Lurefjorden og Lindåsosane marine verneområde – endring av tidlegare løyve til å behalde eksisterande sjøleidning, avslag på flytting – Alver kommune

Vedtak - Tillatelse til utlegging av ledning i sjø - Vågseidet og Syslakvågen, Alver kommune

*Blå strek = Eksisterende pumpeledning Ø225-250 mm. Ca. 8,5 km i sjø og 0,3 km i grøft.
Rød strek = Ny pumpeledning Ø560 mm. Ca. 5,8 km i sjø og 2,0 km i terreng/langs vei.*

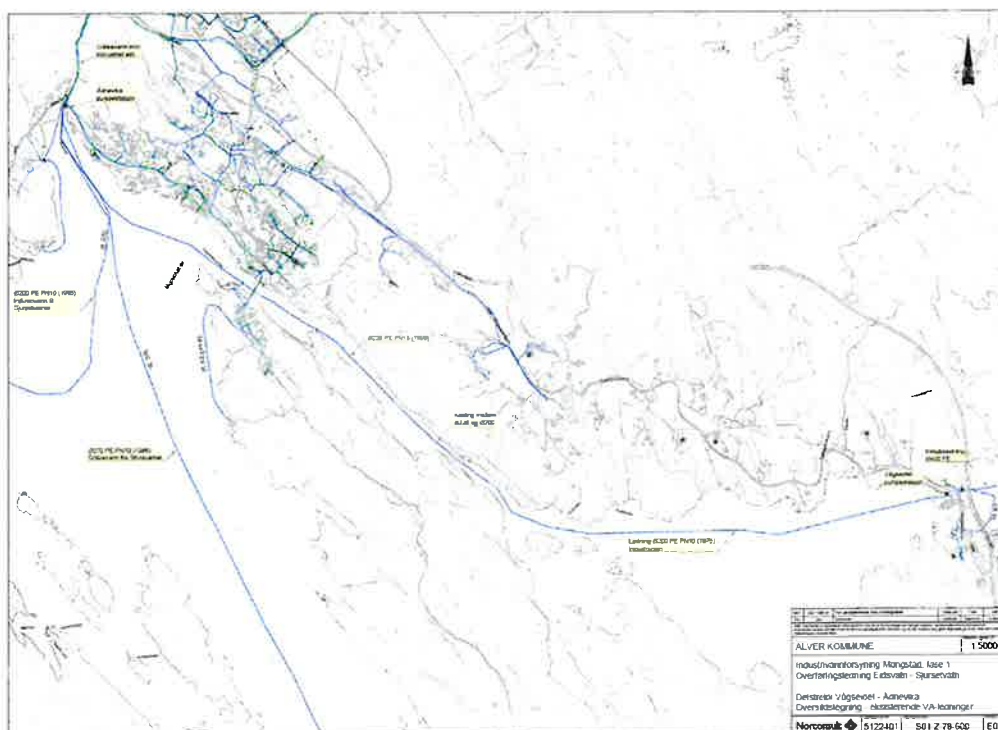
(...) Alver kommune ønsker nå, etter nærmere overveieelse, å beholde den gamle ledningen som en reserveledning for forsyning av drikkevann fra Ådnevik tilbake mot Vågseidet og fra Ådnevik mot Sjursetvatn dersom det skjer brudd på hovedledningen mellom Storavatn og Mongstad som forsyner området i dag. Ledningen vil også kunne benyttes som reservevannforsyning til boligområdene på Risa og Hope m.fl. Ledningen vil kunne sikre reservevannforsyningen til store deler av Alver nord ved brudd på eksisterende hovedforsyning. Den nye hovedledningen mellom Vågseidet og Sjursetvatn vil ut i Spjeldosen ligge parallelt med eksisterende ledning.

Planen er å heve den gamle ledningen ved å fortrenge vannet med luft, for så å flytte ledningen sideveis noen meter mot øst slik at den nye og den gamle ledningen ikke kommer i konflikt med hverandre. Den gamle ledningen senkes kontrollert etter at den nye er lagt i trase på sjøbunnen.

Vi stiller spørsmål ved kvifor planane er endra så seint i prosjektet. No er søkjar sitt ønske å ha to separate vassleidningar, både av gamal og av ny dato. Begge leiar vatn frå same vasskjelde og grunngevinga er at det er trygt å ha den gamle i tilfelle den nye blir øydelagt. Fristen for igangsetjing går ut no snart, i perioden søkjar ikkje har lov å ha verksemd, grunna vårt vilkår om anleggsstans av omsyn til det sårbare biologiske mangfaldet.

Etter § 8 i naturmangfaldslova meiner vi å ha tilstrekkeleg kunnskapsgrunnlag til å kunne vurdere søknaden. Lurefjorden og Lindåsosane er eit unikt fjord- og pollsystem, mellom anna med spesielle førekomstar av ei eiga sildestamme som er unik for dette geografiske området. Det er ei målsetjing å halde verneverdiane utan større grad av ytre påverknad. Det er mudderbotn på store delar av sjøbotnen som vil bli virvla opp dersom den gamle leidninga skal bli flytta på.

Vi vurderer at dersom økosystemtilnærminga og den samla belastninga med oppvirvling av så mykje sediment skal tolererast, må det være fordi den gamle leidninga blir fjerna og det marine verneområdet då blir kvitt tekniske inngrep og avfall. Dersom den gamle leidninga framleis skal være i bruk til reservevassforsyning jamfør den nye skildringa frå Norconsult, vil det gje minst miljøskade at den blir liggjande der den ligg i dag, jf. §§ 9 og 12. Etter § 11 skal *tiltakshaver (...) dekke kostnadene ved å hindre eller begrense skade på naturmangfoldet som tiltaket volder, dersom dette ikke er urimelig ut fra tiltakets og skadens karakter.*

1. Tiltaket kan gjennomførast i anleggsperioden 1. juni til 1. januar. Løyvet gjeld til og med år 2025.
2. Den gamle røyrleidninga kan nyttast til reservevassforsyning så lenge den har funksjon som reservekjelde. Om bruken av den fell vekk, kan den bli fjerna på ein skånsam måte i ein anleggsperiode mellom juni og januar.

Resten av vedtaket er framleis gjeldande. Vi gjer såleis avslag på å flytte den gamle røyrleidninga.
